VYSVĚTLENÍ ZADÁVACÍ DOKUMENTACE Č. I

Název veřejné zakázky: **II/394 Tetčice průtah 1. stavba**
Evidenční číslo ve VVZ: Z2022-005946
Druh veřejné zakázky: Stavební práce
Režim veřejné zakázky: Podlimitní veřejná zakázka
Druh zadávacího řízení: Otevřené řízení

Název projektu: **II/394 Tetčice průtah 1. stavba**
Registrační číslo projektu: CZ.06.1.42/0.0/0.0/19_114/0012859

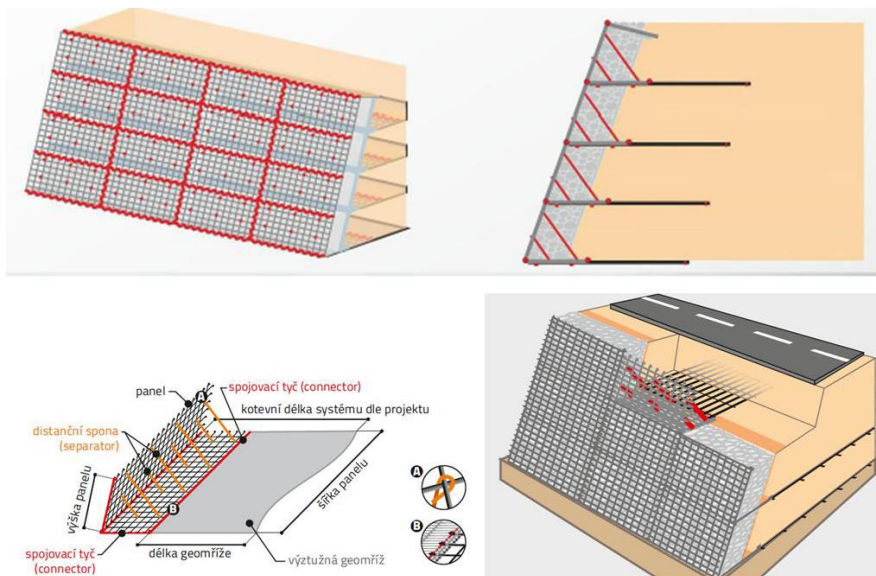
1. SO 101 – pol. č. 5,6 – jsou tyto položky vzájemně propojené? Ve výkresu je tloušťka kamenného obkladu 0,5 m. Pokud je v pol. č. 5 plocha tohoto obkladu v m², nemělo by být v pol. č. 6 množství rovno plocha x tloušťka? Dtto SO 101.2. Prosím o vysvětlení výpočtu.

Položka č. 5 „28994“ se týká panelů, distančních spon a spojovacích tyčí líce zpevněného svahu. Položka č. 6 „327211“ se týká výplně těchto „gabionů“. Výměry jsou uvedeny správně, položka „327211“ v m3 a položka „28994“ v m2. Kubatura obou položek byla spočtena planimetrováním příčných řezů: Plocha v příčném řezu (m2) * délka zpevnění půdorysně (m) = m3 „327211“.

Délka panelů v příčném řezu m * délka zpevnění půdorysně (m) = m2 „28994“. Do položky „28994“ si zhotovitel nacení veškeré práce a materiály spojené s provedením líce vyztuženého svahu. (spony, tyče, atd...)

Pozn: výztužná geomříž je součástí položky „28995 KOTEVNÍ SÍŤ PRO GABIONY A ARMOVANÉ ZEMINY“.

Platí obdobně i pro SO 101.2.
